FICHE D'INFORMATION AUX CANDIDATS
AVIS N° 2021_45002_0015

Objet : Travaux maritimes de modernisation du bassin du Roucas Blanc

RÉPONSE SUITE A DES DEMANDES D'INFORMATION

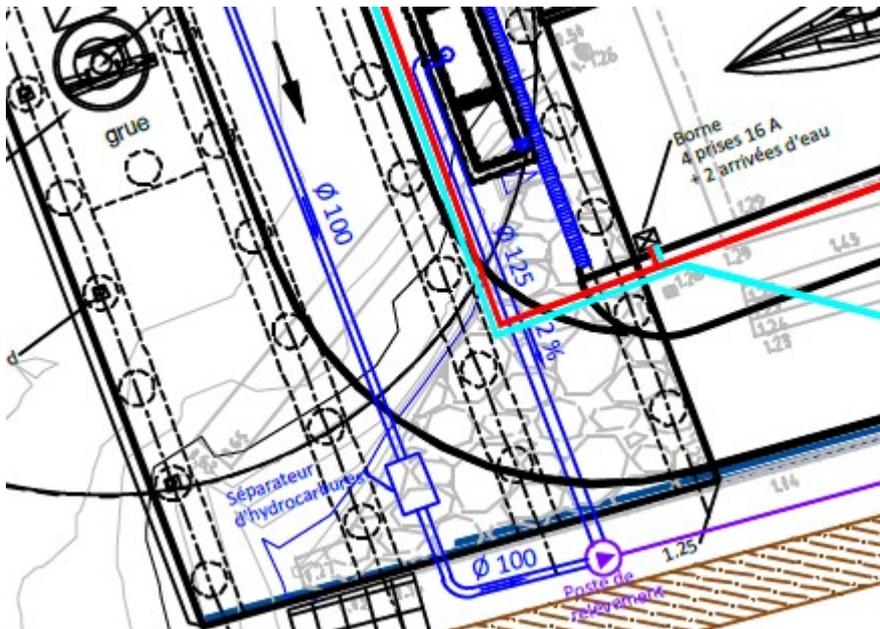
TO2 prix 2501 - Il est prévu la simple déconnexion des câbles. Doit prévoir la dépose? Si oui merci d'indiquer la localisation de son alimentation

Dépose de la grue Alcoma, de son coffret attenant et de son massif inclus dans le prix 2501, mais pas la dépose du câblage existant depuis l'alimentation existante.

Extrait du plan des réseaux 2.11 :

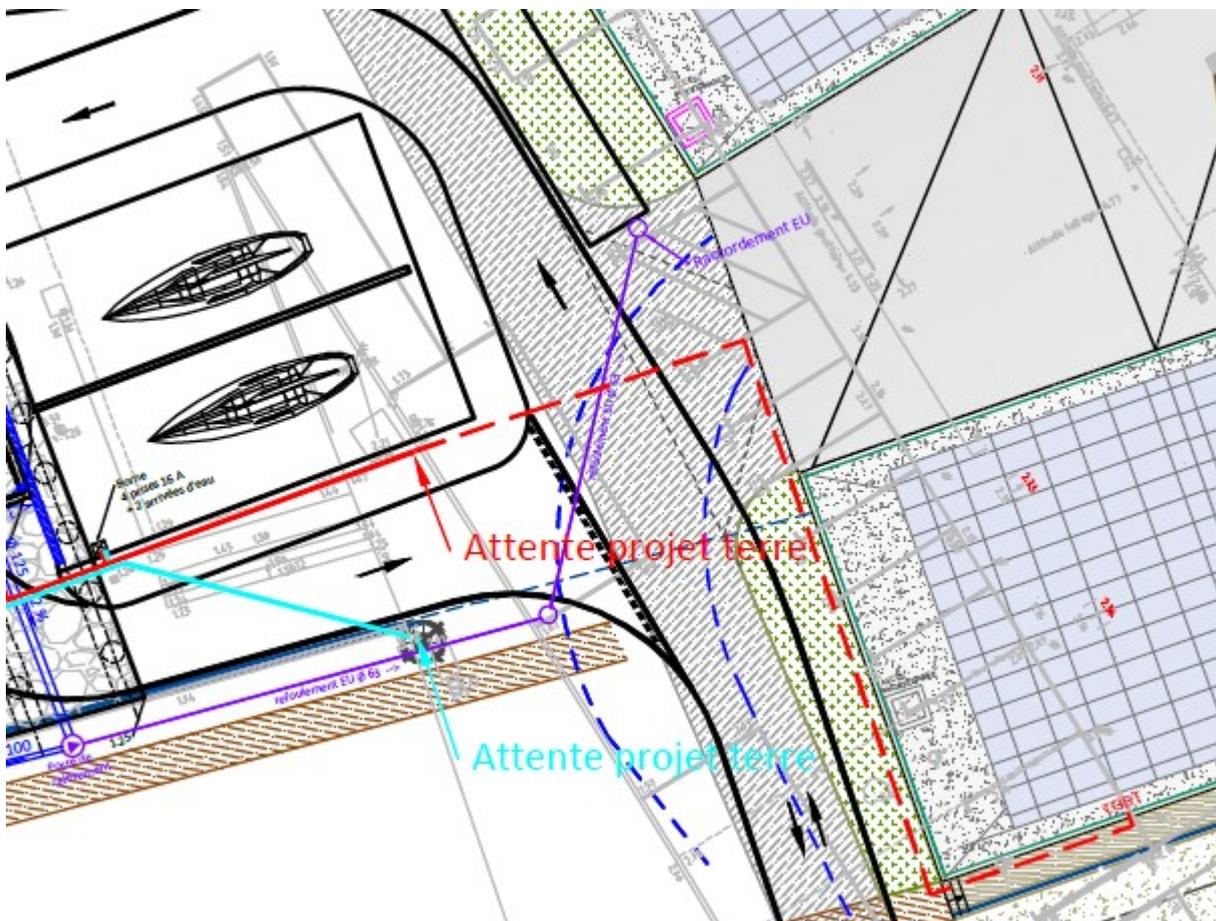
Lot 2 Prix 2418 -§7.2.1.5 il est demandé l'ajout d'un disjoncteur sur la borne de ponton existante. Pouvez-vous confirmer qu'un emplacement est disponible sur cette borne?

Lot 2b Prix 2423 - "Câblage électrique en attente" - pouvez vous préciser de quelle attente il s'agit? Prix 2424 - Pourquoi 2 coffrets ? Coffret Z2 Quai Nord uniquement

Le raccordement de la pompe de relevage doit se faire sur la nouvelle borne de l'aire de carénage à fournir (prix 2419); à l'entreprise de prévoir l'emplacement du disjoncteur sur la nouvelle borne.

Le projet terre fournit le fourreau entre local TGBT (bâtiment 5) jusqu'au point d'attente (en pointillé rouge dans le plan des réseaux 2.11 ci dessous), mais pas le câblage, qui est l'objet du prix 2423 (entre le point d'attente et le local TGBT).

Le projet Terre ne prévoit pas non plus le coffret électrique dans le local TGBT pour tous les équipements du quai Nord (grue, station avitaillement, pompe, cuve, borne etc), qui est l'objet du prix 2424.

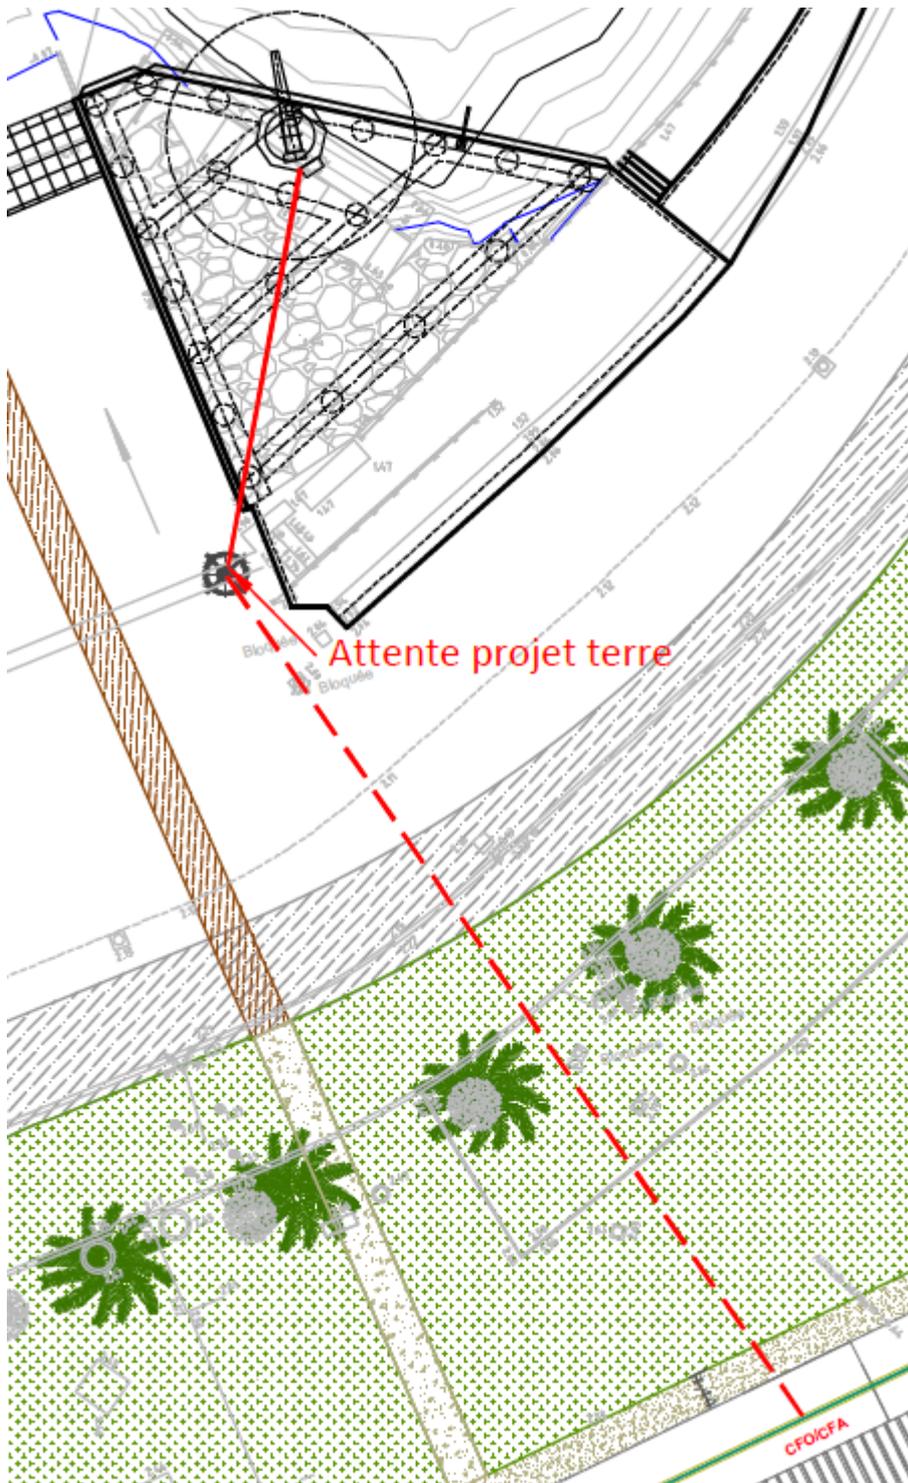
Lot 2b prix 2713 Pouvez-vous préciser les consommateurs à alimenter? Pouvez-vous transmettre le schéma unifilaire BT? prix 2714 Le raccordement électrique du coffret suppose que le câble du marché terrestre est en attente. Pouvez-vous confirmer?

Le prix 2713 prévoit le coffret, le câblage dans fourreau Terre (pointillé rouge dans l'extrait du plan ci dessous) et câblage jusqu'à la grue (trait rouge).

Il n'y a pas de de schéma BT à ce stade, l'entreprise devra le fournir.
